DIGA DI LEVANE

PROGETTO DI SOPRALZO AI FINI DI LAMINAZIONE

PUA_I.05 ISTRUTTORIA PROGETTO DIREZIONE
GENERALE DIGHE

RELAZIONE ISTRUTTORIA – NOVEMBRE 2020

Fig. 5.6 Sezioni di verifica sottoposte a analisi di stabilità.

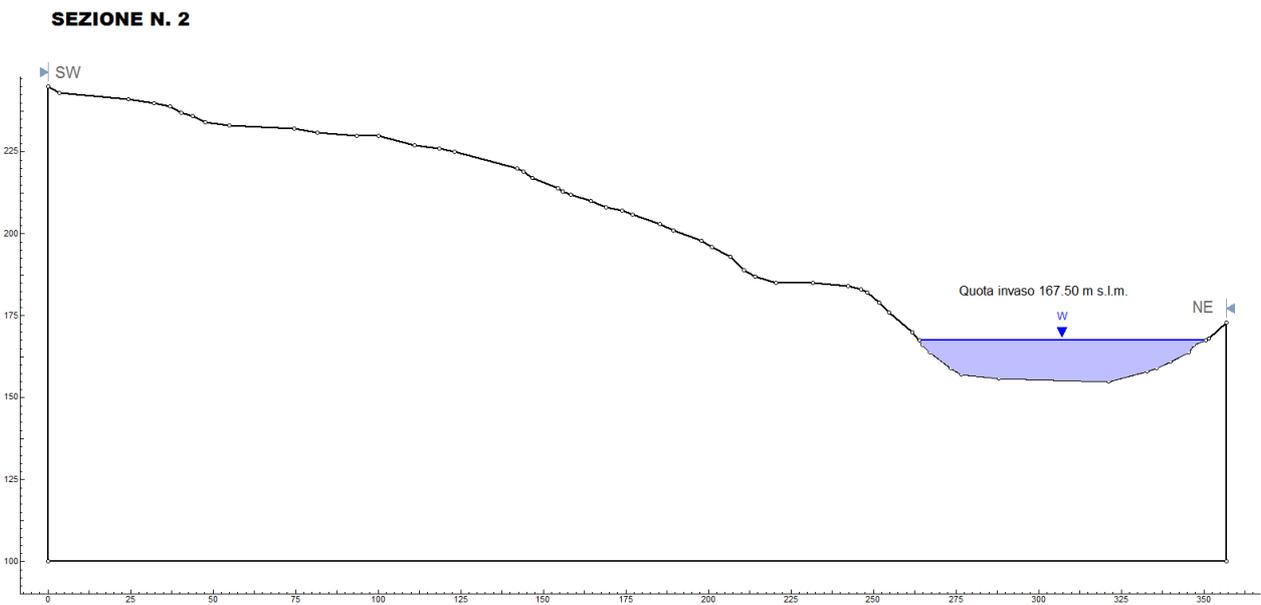
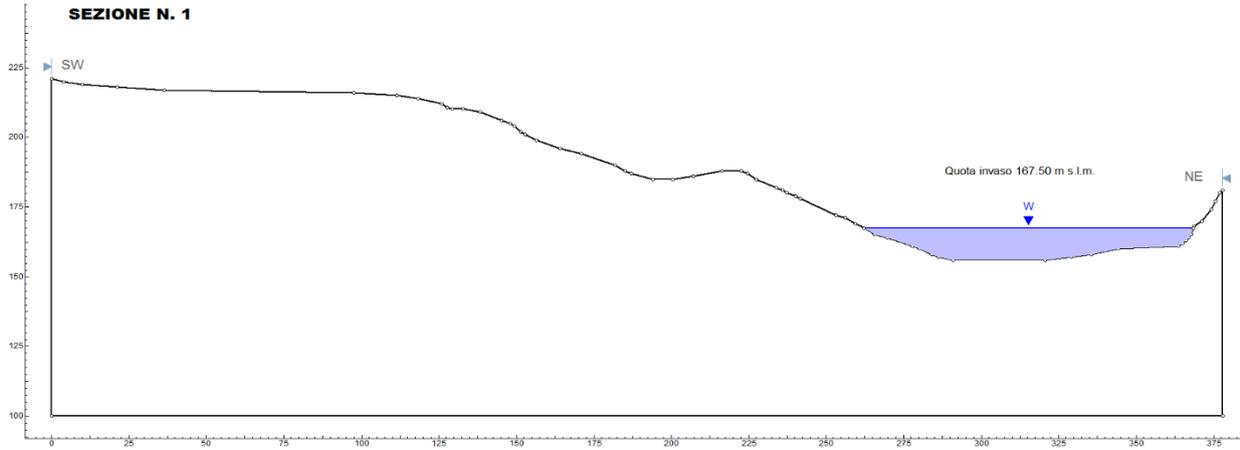
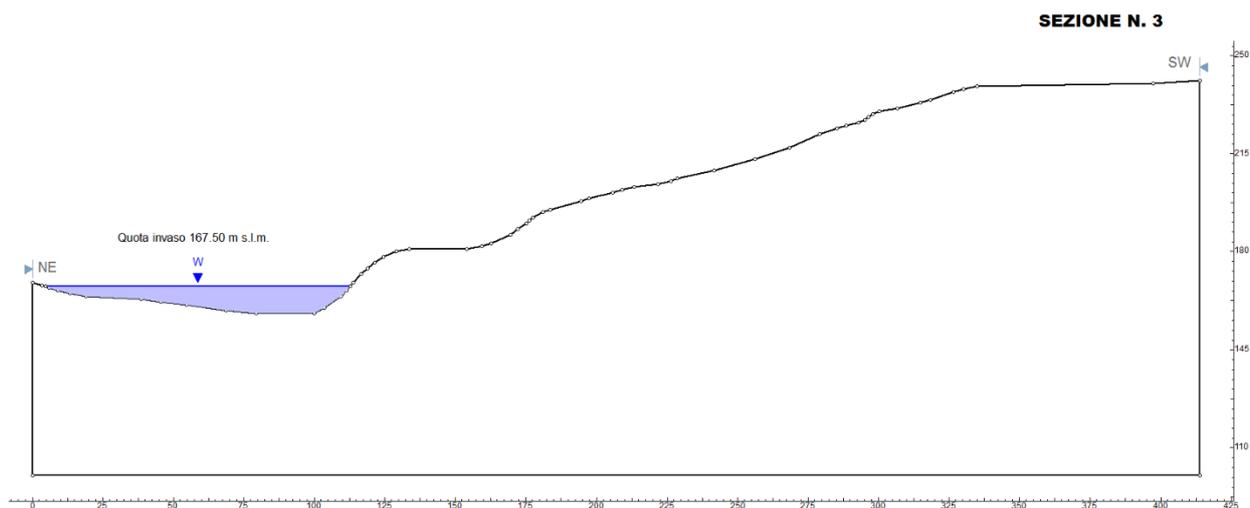
Non appare pienamente condivisibile la scelta dei parametri di resistenza introdotti nelle verifiche di stabilità numeriche: si sono infatti utilizzati i valori di picco delle prove di laboratorio, in termini di c' e ϕ' , nelle analisi di calcolo, laddove l'adozione di valori scalati, se non addirittura residui, sarebbe stata probabilmente più appropriata. Mentre i valori residui vengono usualmente adottati in frane palesemente all'equilibrio limite, nel caso in questione, pur essendo i dissesti considerati stabilizzati naturalmente, non è noto se la resistenza al taglio operativa su un'ipotetica superficie di scorrimento sarebbe quella massima esprimibile dai litotipi interessati. Presumibilmente in frane che in passato siano state comunque attive, la resistenza operativa sarebbe compresa in un range intermedio tra i valori di picco ed residuo, e tali valori andrebbero più cautelativamente introdotti nelle verifiche di calcolo.

Fig. 02 – Idrogrammi di piena millenaria

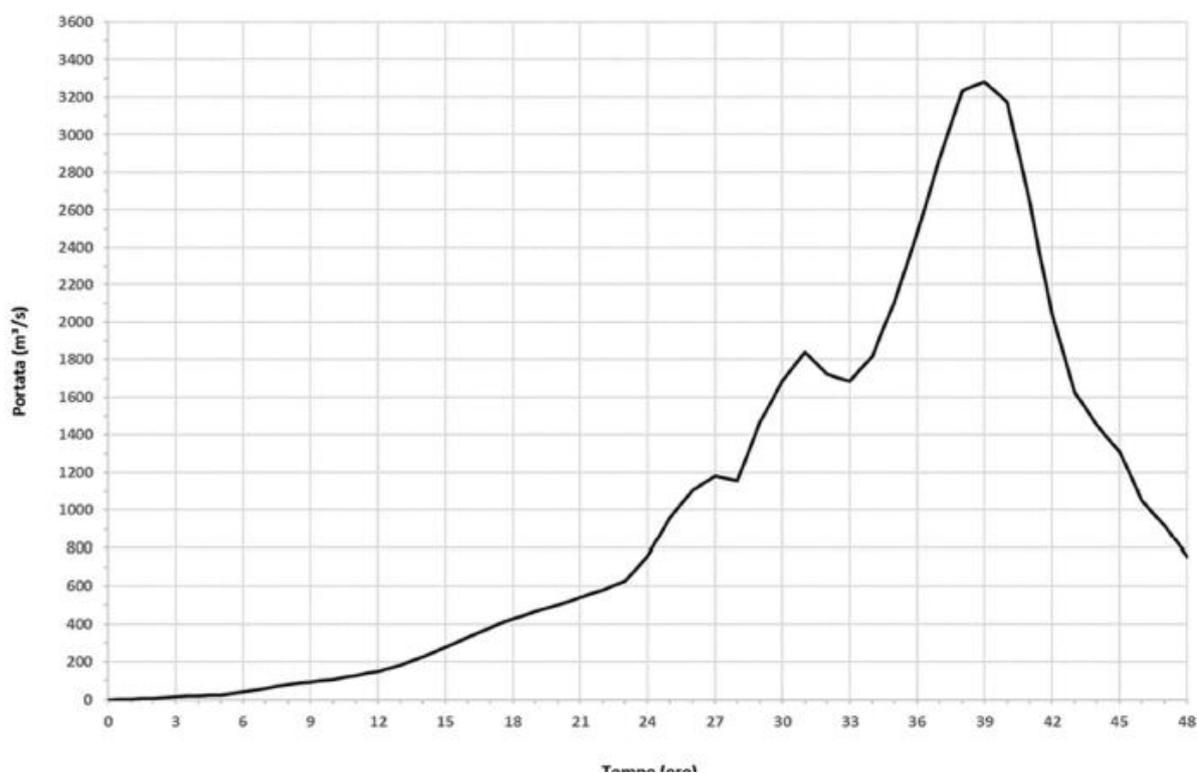
OSSERVAZIONE 1: Si evidenzia, sebbene non sia parte del progetto presentato, che la procedura con cui è stata stimata l'aggiornamento della portata avente tempo di ritorno 1000 anni presenta alcune incongruenze. La più significativa è quella per cui il Gestore ha stimato un coefficiente di ragguglio fra le portate massime di piena della sezione di Levane e di La Penna "confrontando, per una serie di eventi di piena dal 1993 a oggi, le portate di picco stimate in ingresso a Levane e misurate in uscita a La Penna. In tale modo il coefficiente di ragguglio tiene conto solo degli effetti di incremento di bacino e di eventuale laminazione nell'asta fluviale fra le due dighe, trascurando quello di laminazione nella diga di monte". Tale coefficiente, al contrario di ciò che viene espresso nel documento dell'Università di Firenze, tiene in conto la laminazione effettuata dal lago di La Penna poiché vengono computati i valori relativi alle portate in uscita dallo sbarramento di La Penna e non quelle in ingresso.

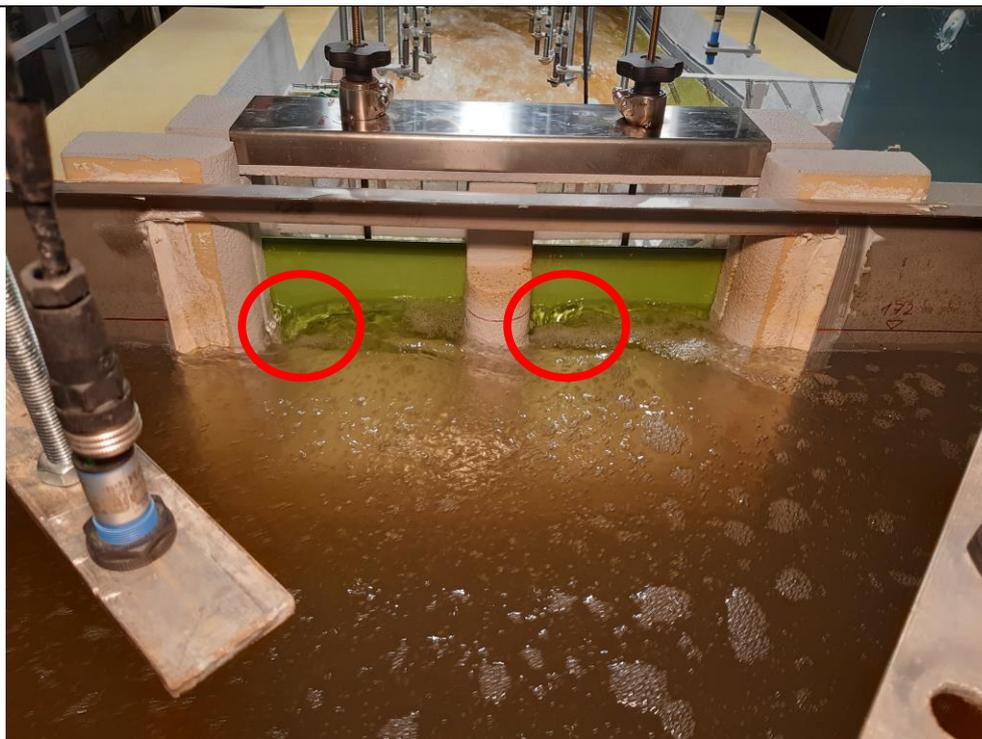
OSSERVAZIONE 3: Durante la visita al modello idraulico, svoltasi il giorno 04.09.2020, è emerso dall'esame visivo, un leggero disturbo delle condizioni del flusso in approccio alle soglie dello scarico di superficie, nella parte che riproduce il serbatoio di monte, che si traduce nella formazioni di alcuni piccoli vortici, come riportato in rosso nella figura seguente.

Tale condizione, sebbene non riproduce la realtà del prototipo, non inficia i risultati del modello stesso, in quanto appare essere solo un disturbo locale. Per ovviare a questo effetto di bordo, si sarebbe dovuto costruire un serbatoio di monte con dimensioni assai più grandi, incompatibili con lo spazio disponibile in laboratorio.

Fig. 05 – profilo idrico per la prova P6, $Q = 3283 \text{ m}^3/\text{s}$

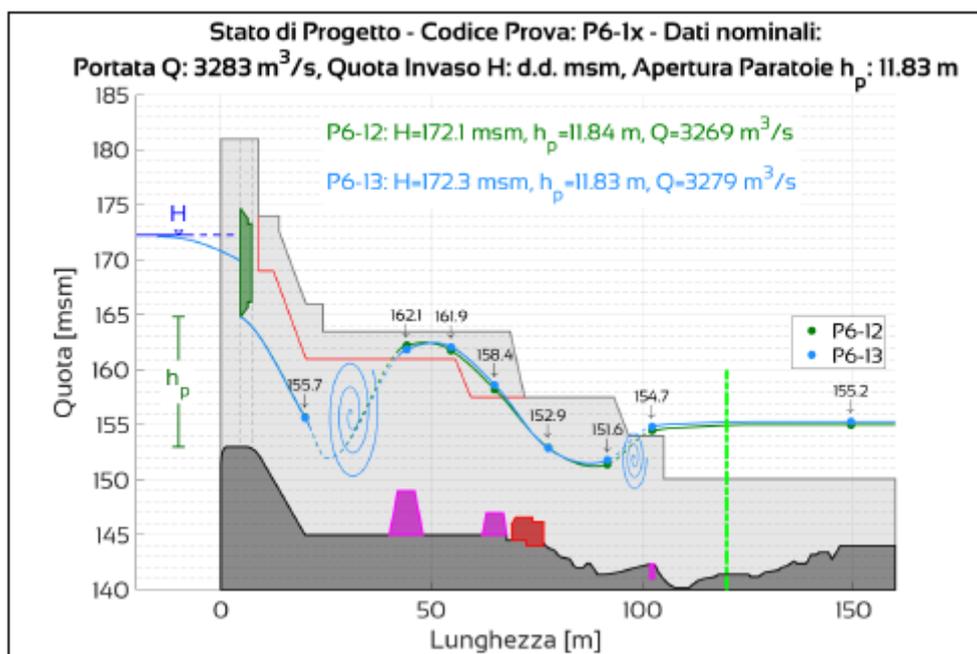
1. Il livello che si instaura nell'invaso è circa 172.2 m s.l.m. , superiore quindi alla quota massima di progetto di 172 m s.l.m. ;
2. i muri d'ala contengono, senza franco, il risalto principale (rif. sezione U08-09, vedi figure seguenti);
3. la presenza di un secondo risalto idraulico che appare non estendersi oltre la Centralina Battagli.
